OPINIÓN No 8

SISTEMA VIAL DE PUENTES, TÚNELES Y DISTRIBUIDORES AL SUR PONIENTE DE LA CIUDAD DE MÉXICO.

Anexo. Análisis Espacial de las zonas del proyecto de trazo de la Supervía Poniente

Intersección con Calzada de las Águilas

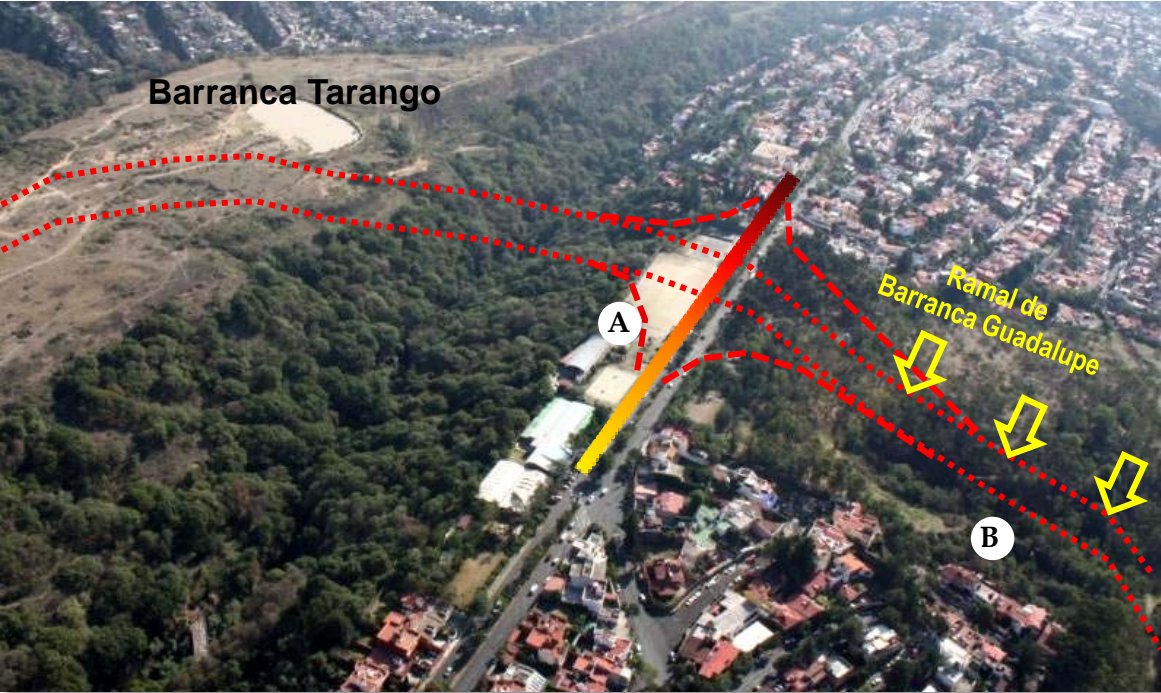
El tramo que va de A a B se contempla como obra superficial en el proyecto de la MIA-E, sin embargo en esta parte se debería contemplar la construcción de un puente debido a la pendiente de la barranca.

Pendiente en la ladera de la barranca Guadalupe de 60° aproximadamente

Barranca Guadalupe, Calz. Las Águilas y Barranca Malinche

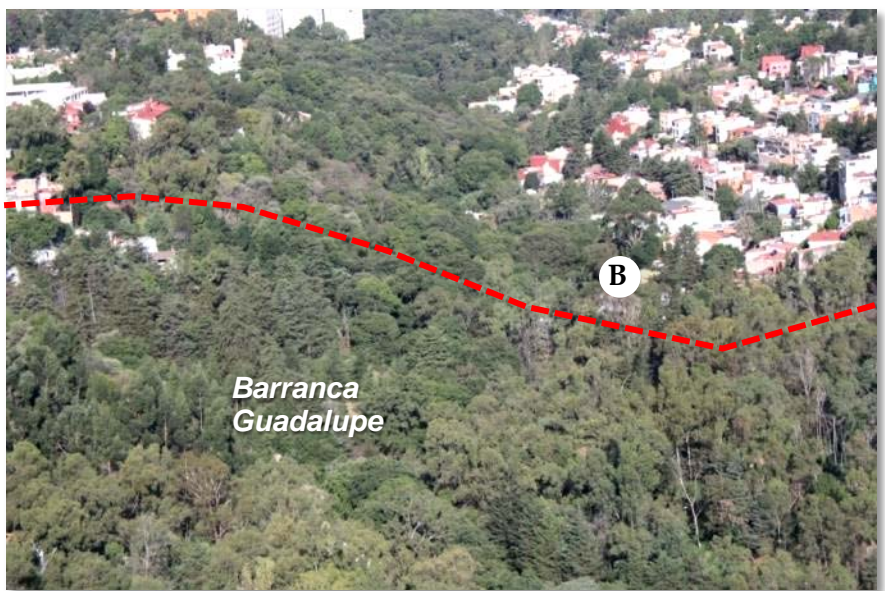
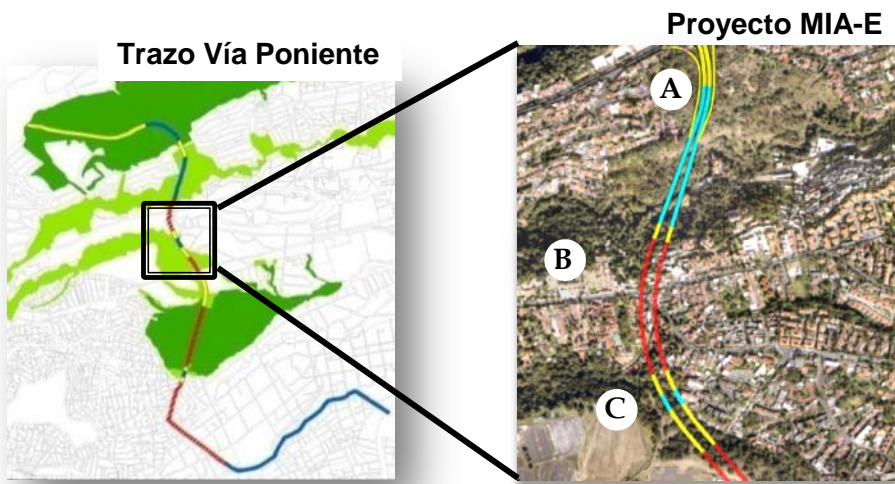
En la fotografía de la derecha se observa que la vialidad estará sobre un cauce (brazo de la barranca Guadalupe) por lo que habrá que monitorear si los pilotes se construyen sobre dicho cauce

Av. Las Torres, Barrancas: Malinche, Angostura, Texcalatlaco y ANP La Loma

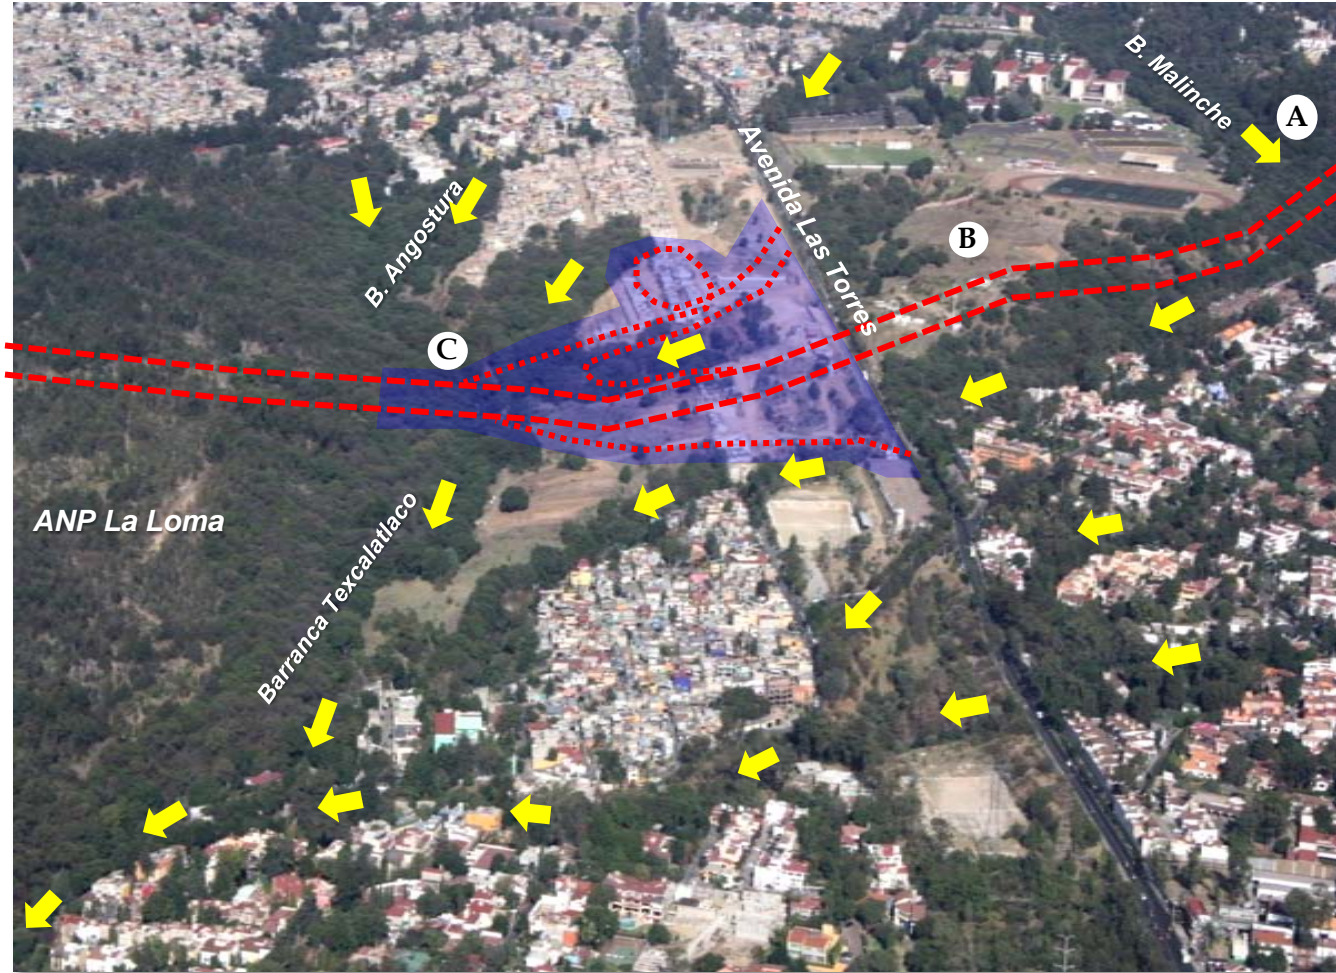
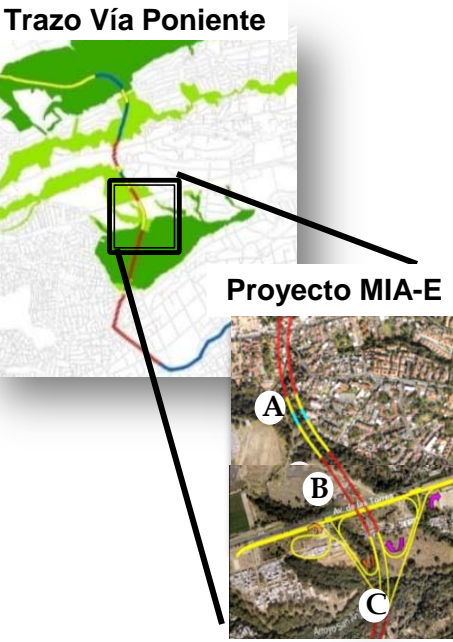
En la zona donde se construirá el entronque entre Supervía Poniente y Av. Las Torres **se localizan al menos 7 cauces** que corresponden al sistema de barrancas del Poniente de la Ciudad. Algunos ya se encuentran seccionados y parcialmente invadidos por casas pero es importante saber si la obra **está contemplando el relleno** de los que se encuentran exactamente **en su trazo**.

Barrancas Angostura y Texcalatlaco

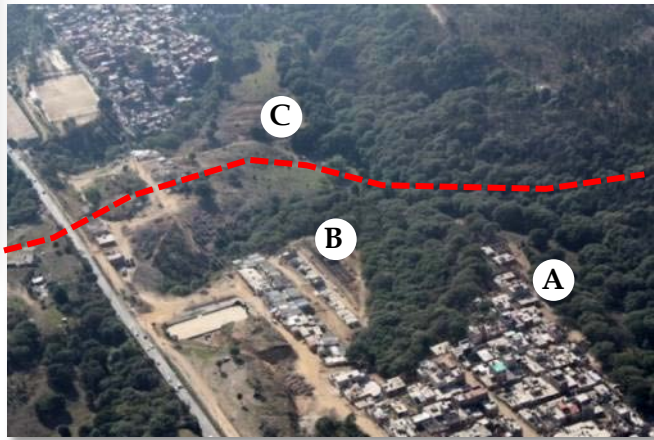
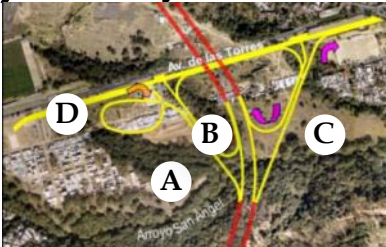
En la presente secuencia de fotos se observan los cauces que se verán afectados por la obra

El punto "D" es un cauce que han empezado a rellenar (se observan montículos de cascajo)

Área Natural Protegida La Loma y Av. Luis Cabrera

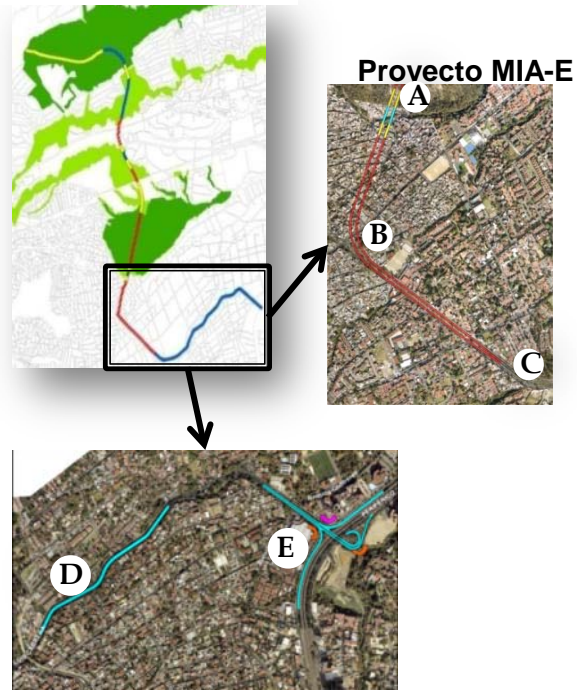
La MIA-E no es clara en la información relativa a los inicios y terminaciones de los túneles y tramos elevados.

En la parte final del trazo, tampoco se indica el tipo de construcción vial que se va a desarrollar

(Tramo 1: Del Puente de los Poetas, pasando por AVA Barranca Tarango, hasta Calz. Las Águilas)

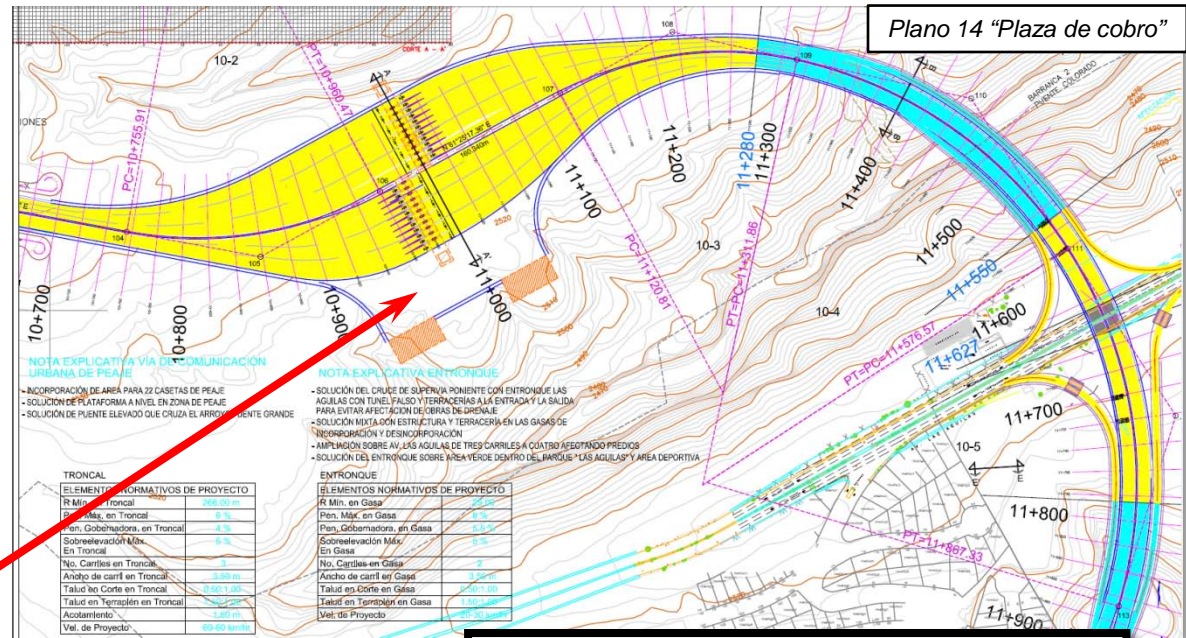
En la Barranca de Tarango, la MIA-E plantea para el **primer tramo** que es de 1,649 m de longitud dentro del AVA, plantea la construcción las casetas de cobro con 6 carriles, así como un **tendido aéreo es de 270 m, lo cual se contrapone con en el decreto de creación del AVA que indica:**

*(...) Que sea de dos carriles para cada sentido de **tendido aéreo**, para no afectar el suelo de la Barranca, por lo que sólo se cimentarán las bases de los puentes en la Barranca;...*

Trazo completo del proyecto PAOT

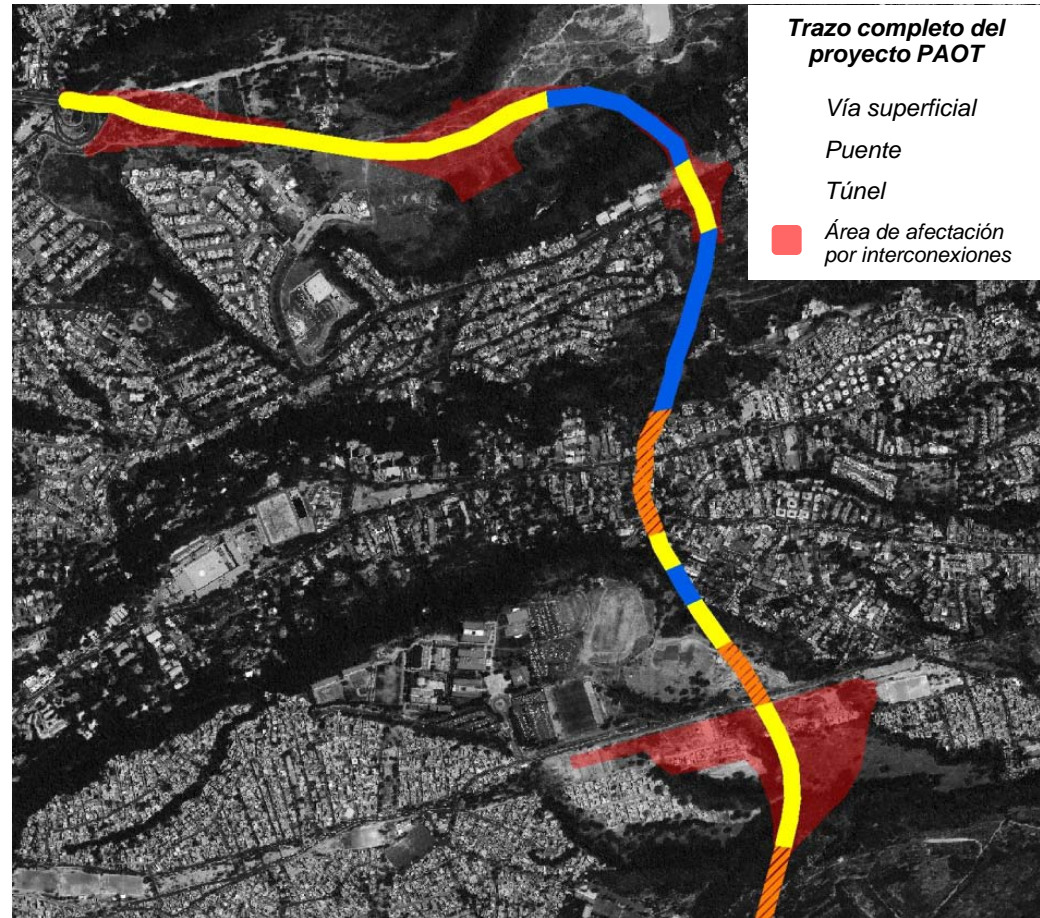
Para el caso de los anillos de interconexión, la MIA-E no incluye los planos y la superficie de afectación real, sólo se reporta superficie afectada por los 4 carriles en todo el trazo

Tampoco se indica el área de afectación por las maniobras de construcción

Las zonas afectadas no serán únicamente las que están por donde pasará la vialidad sino también las contiguas, principalmente donde se harán excavaciones y se colocarán pilotes.

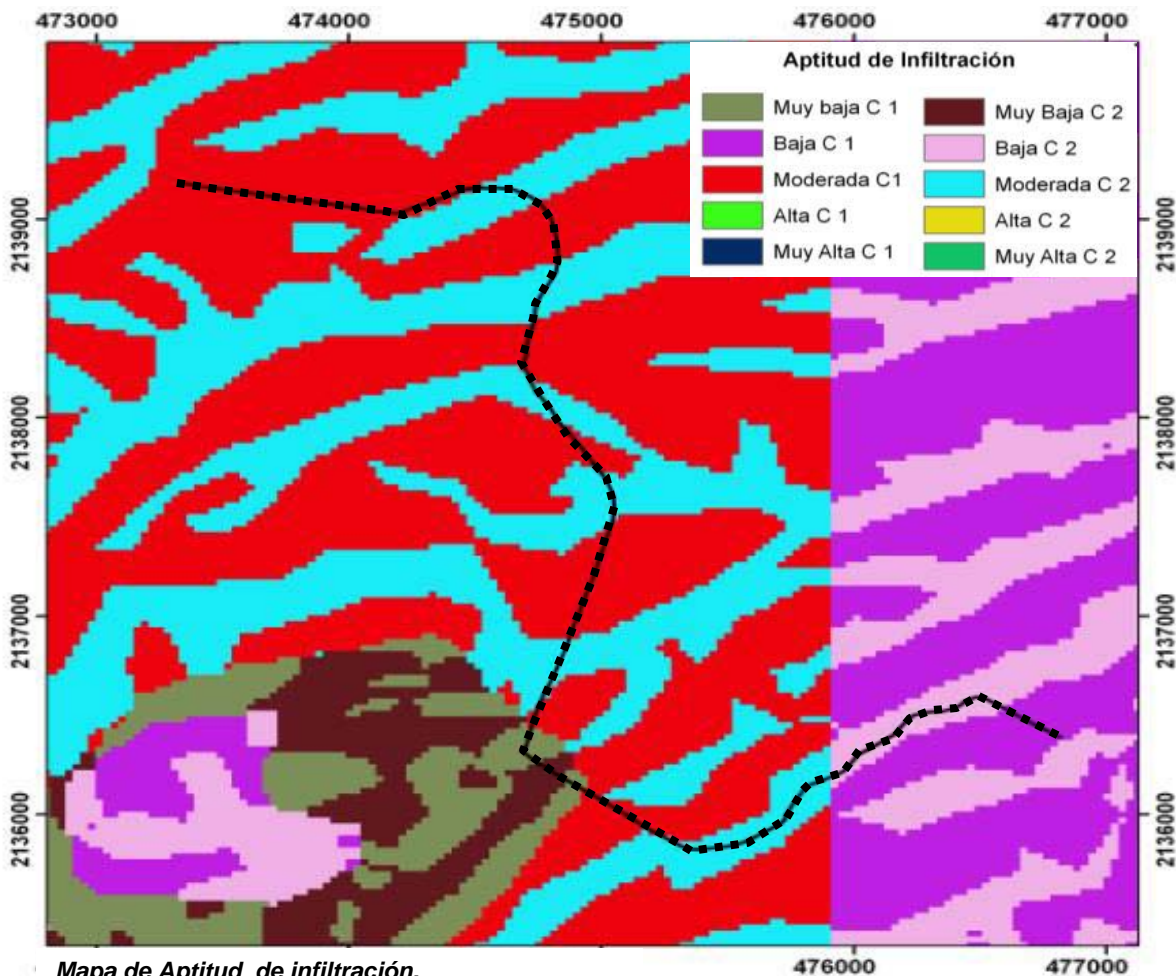
Respecto a los usos de suelo para la zona, la MIA-E describe todos los tipos excepto el Parque la Loma que está recién decretada como ANP local (20 de abril del 2010), aunque el PDDU aún no está actualizado.

La MIA-E no contempla la variable infiltración.

La vialidad pasará por una zona de infiltración moderada

Sin embargo, no se considera la afectación que la vialidad provocará sobre la aptitud de infiltración del terreno, variable asociada a la erosión del suelo si se proponen sistemas de captación de agua para riego de la vegetación colindante ni para los servicios de la infraestructura de las casetas (incluyendo los sanitarios).

Inventario de áreas verdes (PAOT, 2009).

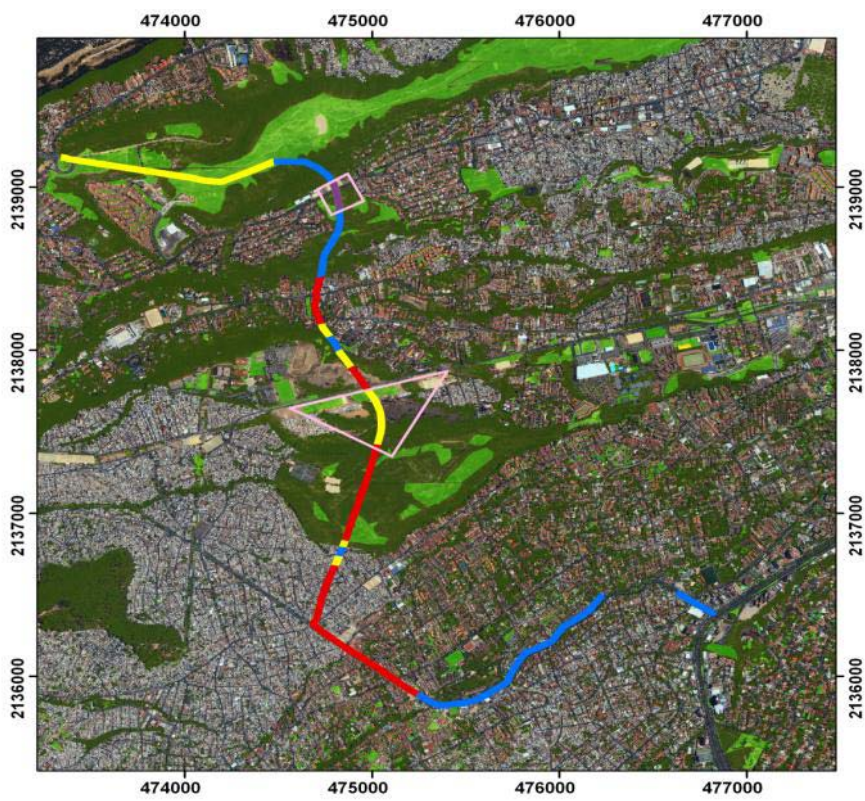
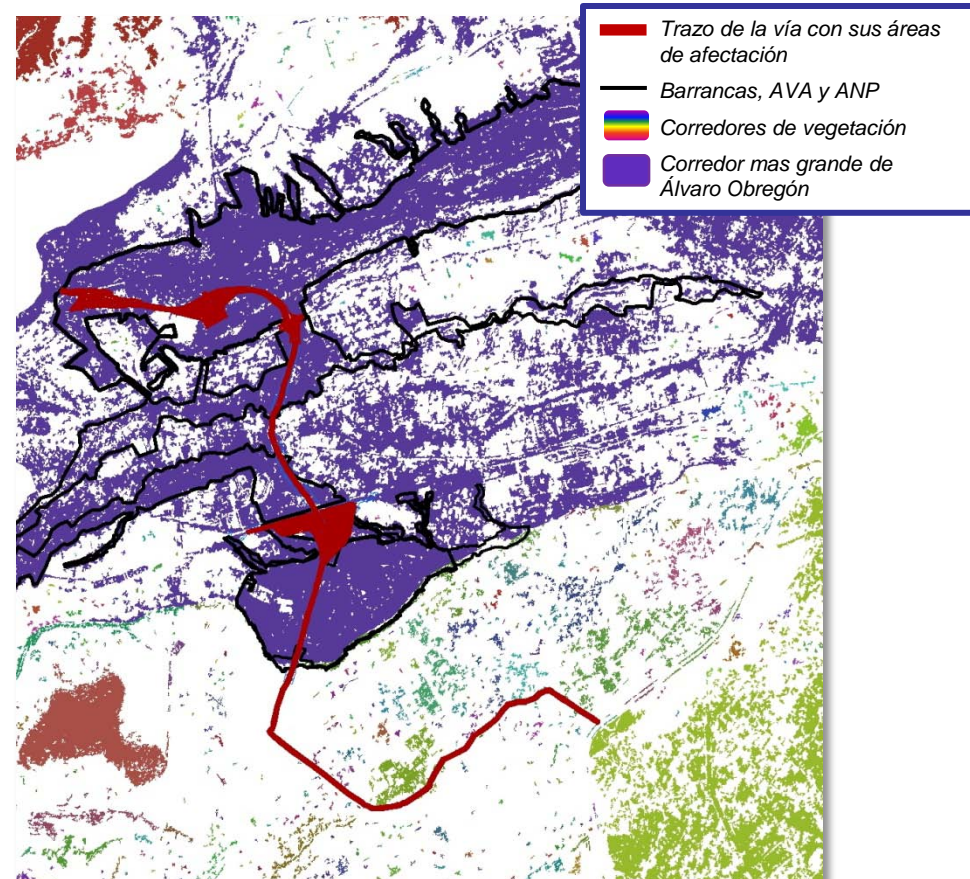
De acuerdo al inventario de áreas verdes (PAOT, 2009). La vialidad estará pasando por las zonas muy arboladas.

Al observar el trazo con el punto de vista de corredores verdes, se observa que la vialidad estará fragmentando el corredor más grande de la delegación Álvaro Obregón y varios corredores medianos en todo el tramo.
